改善箇所説明図

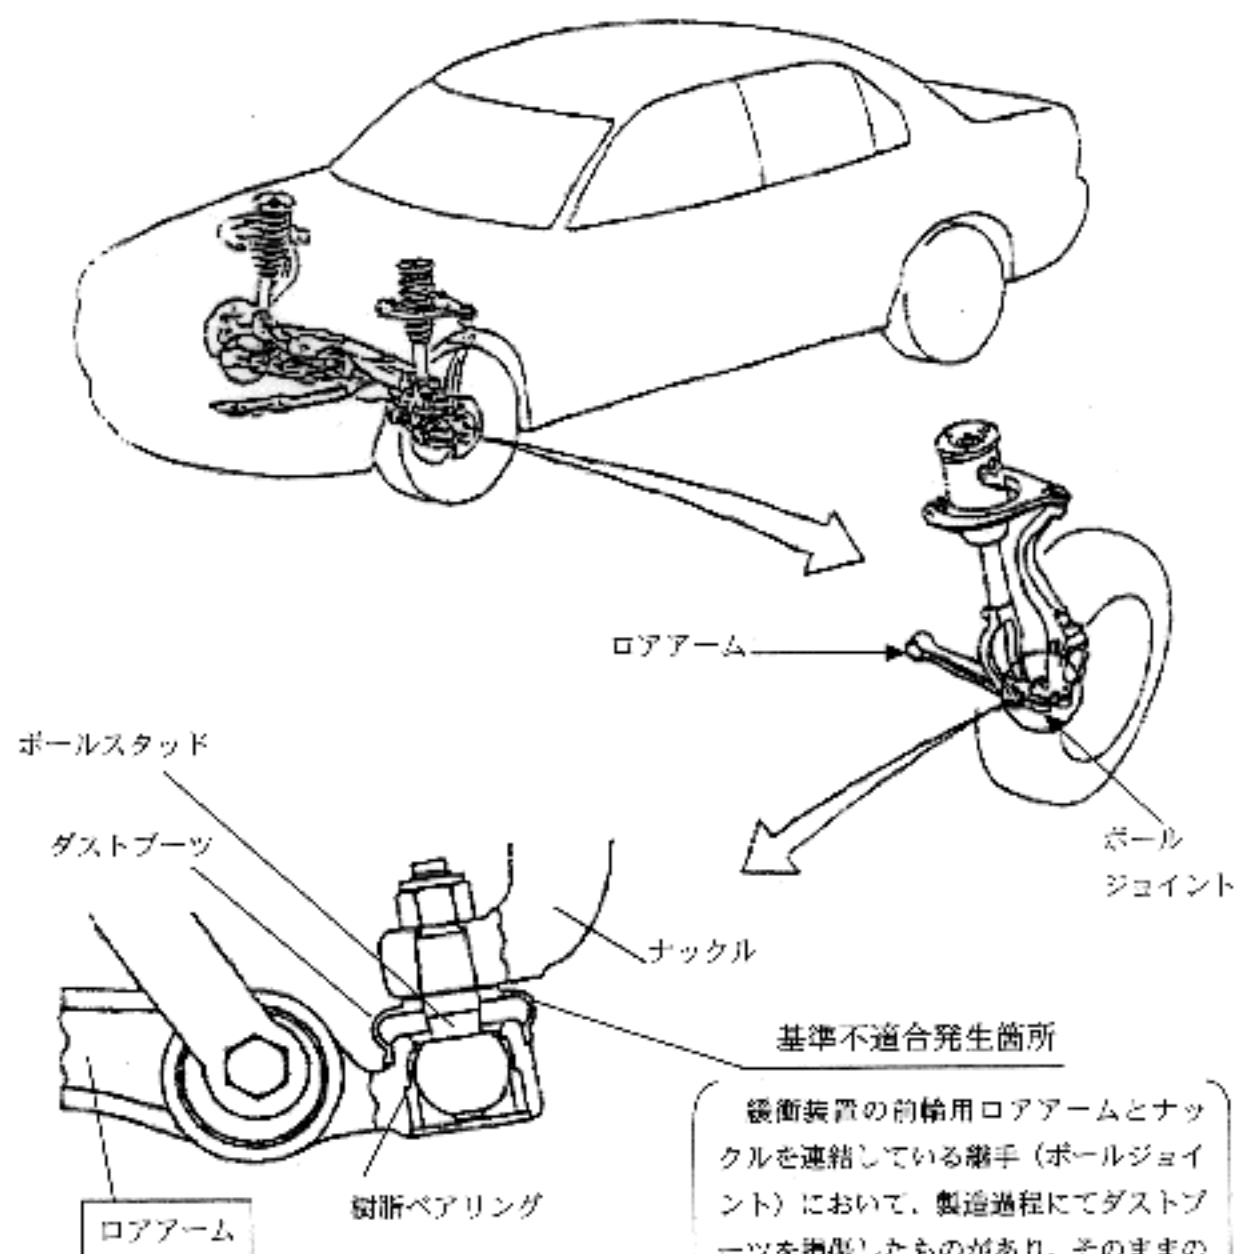
緩衝装置の前輪用ロアアームとナックルを連結している継手（ボールジョイント）において、製造過程にてダストブーツを損傷したものがあり、そのままの状態で使用を続けると、当該ダストブーツの損傷部より泥水が浸入してベアリングの樹脂シートが異常摩耗し、最悪の場合、ボールスタッドが抜け出すおそれがある。

全車両、緩衝装置の前輪用ロアアームボールジョイントのダストブーツを点検し傷の認められるものは良品のロアアームと交換する。

識別：エンジンルームの銘板の右側に白色または黄色ペイントを塗布する。
